**Dorpsraad
Rockanje**

ROLSTOEL- EN ROLLATORVRIENDELIJK CENTRUM ROCKANJE

1. Groene Kruisstraat

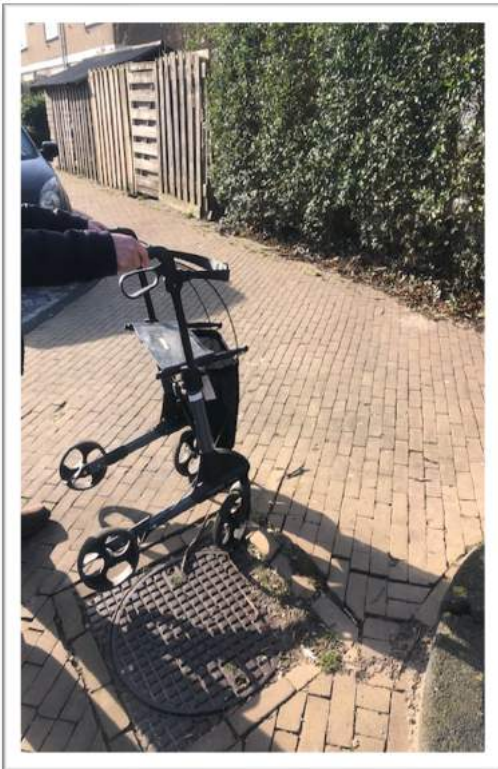
Aan de kant van het medisch centrum zijn parkeervakken gecreëerd. Eén van de middelste parkeervakken is een gehandicapte parkeerplaats. Als men op deze plaats wil uitstappen als gehandicapte is er zeer weinig ruimte. Als men een rollator/rolstoel nodig heeft moet men achter de auto's heen lopen om op de oprit voor gehandicapten te komen welke zich aan beide zijden van de parkeervakken bevinden.

Oplossing zou kunnen zijn de parkeerplaats voor gehandicapten aan één van de buiten-zijkanten van de parkeervakken te maken. Dit kan eenvoudig door alleen het bord "Invalidenparkeerplaats" verplaatsen.

3. Dorpsweg I

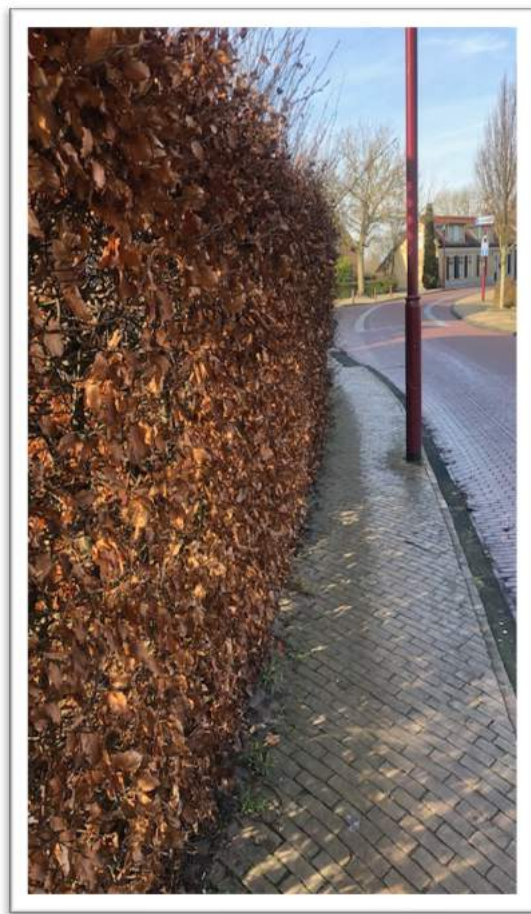
Dit stuk trottoir ligt tegenover de oude Gemeentewerf. Het voetpad loopt van snackbar Adjo tot het gebouw van de Catharina-Stichting. Dit stuk trottoir ligt extreem schuin (vooral bij de enige uitrit van een bewoner) en ongelijk. Dit is ook het stuk trottoir dat veel gebruikt wordt door de bewoners van Stuifakkers om het centrum te bereiken. Bovendien is het een zeer smal voetpad. Daarom is het belangrijk dat de heg goed bijgehouden wordt (handhaving).

4. Dorpsweg II

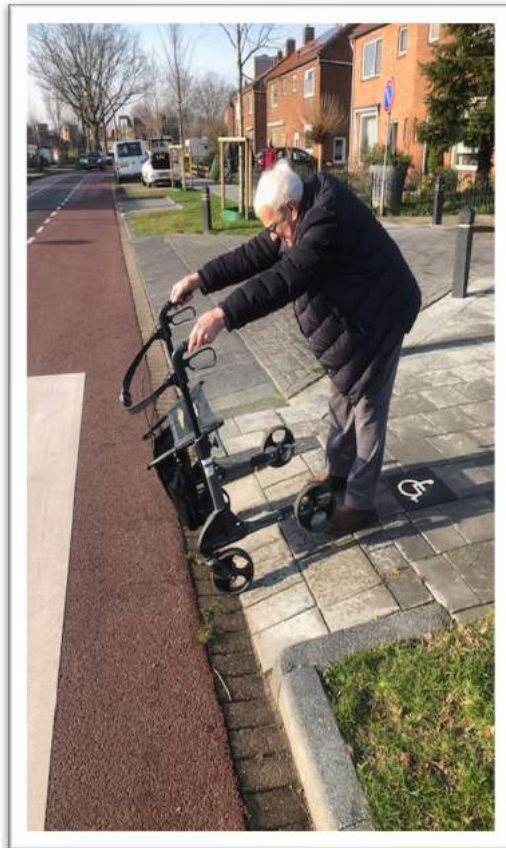
Dit gedeelte van het trottoir bevindt zich tussen de IJssalon op het Dorpsplein en de Dierenwinkel Pets&Co. aan de Dorpsweg. Het trottoir loopt vooral veel te schuin bij de Oude Pastorie.

9. Kolpapad

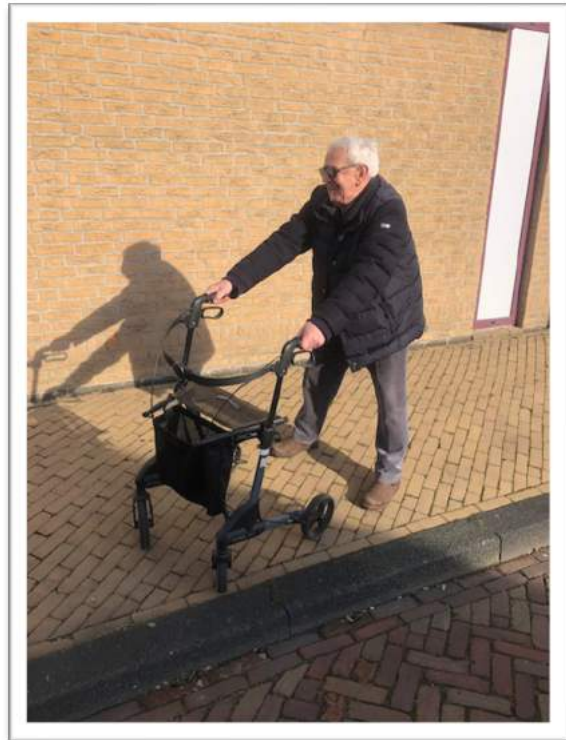
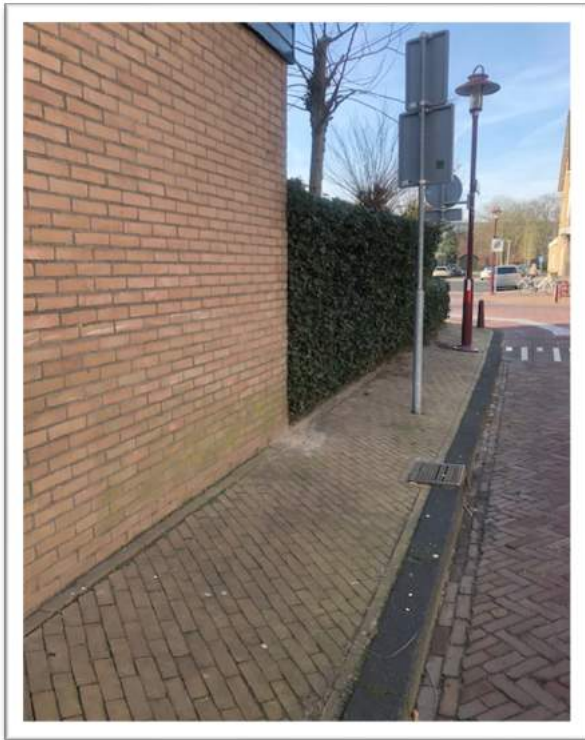
Aan het Kolpapad bevindt zich naast de huizen een trottoir. Langs de school ligt ook een trottoir. Tussen deze trottoirs loopt een fietspad. Aan de kant van de huizen is echter bij het parkeerpleintje wel een op/afrit voor rolstoel en rollators voorzien maar aan het einde (richting Hoogvlietlaan) is er geen op/afrit aangebracht. Op deze hoogte is ook geen op/afrit op het trottoir aan de zijde van de school aanwezig.
